**„Výstavba budovy mateřské školy, školní družiny a úprava přilehlého školního hřiště
v areálu ZŠ Přemyslovo náměstí 1“**

VYSVĚTLENÍ, ZMĚNA NEBO DOPLNĚNÍ ZADÁVACÍ DOKUMENTACE

Vysvětlení zadávací dokumentace č. 1 ze dne 6. 3. 2025

Ad 4)

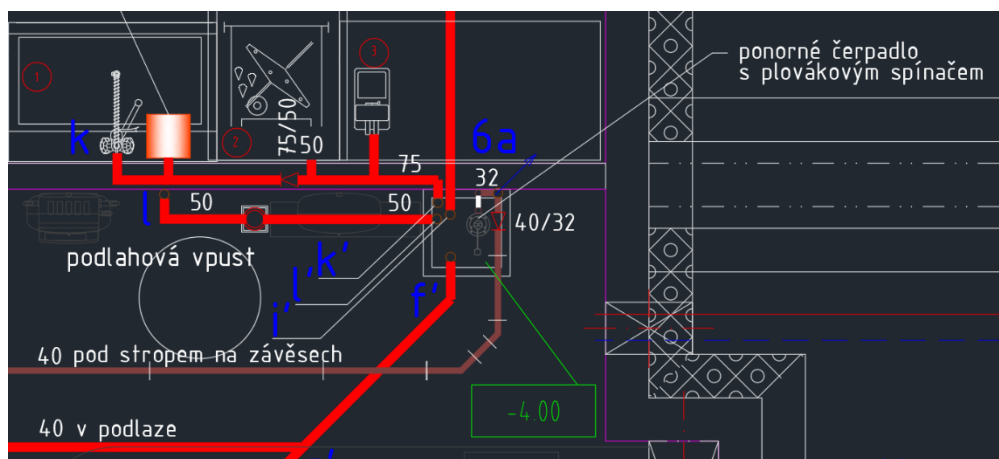
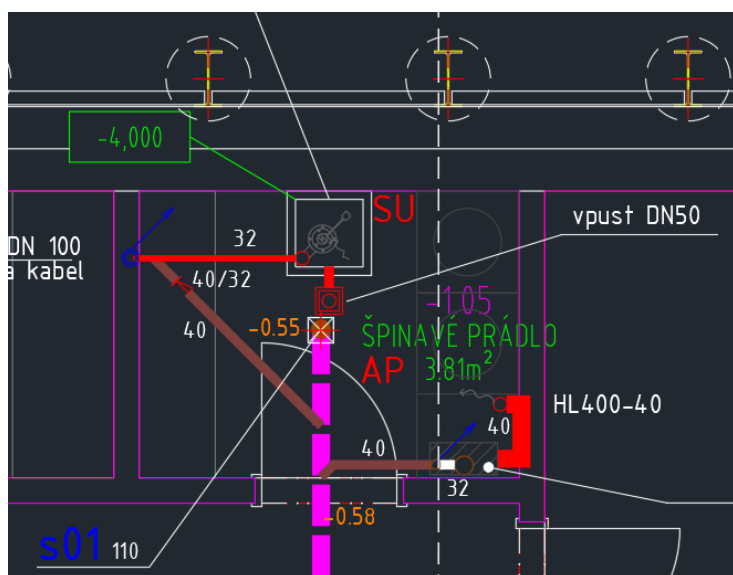
V příloze 14_Výpis plastových výrobků jsou prvky P/1 + P/2 Plastové jímky. K těmto prvkům nejsou žádné bližší informace. V řezu nejsou naznačeny - pravděpodobně by měly být uloženy do vybetonovaných prostorů. Dovolujeme si zadavatele požádat o kontrolu a upřesnění.

Zadavatel k dotazu sděluje, že plastové jímky budou osazeny na betonovou desku (ve staticce jsou nachystané lokální prohloubení), slouží pro účely přecherpávání odpadních vod. V jímkách bude umístěno čerpadlo s plovákovým spínačem.
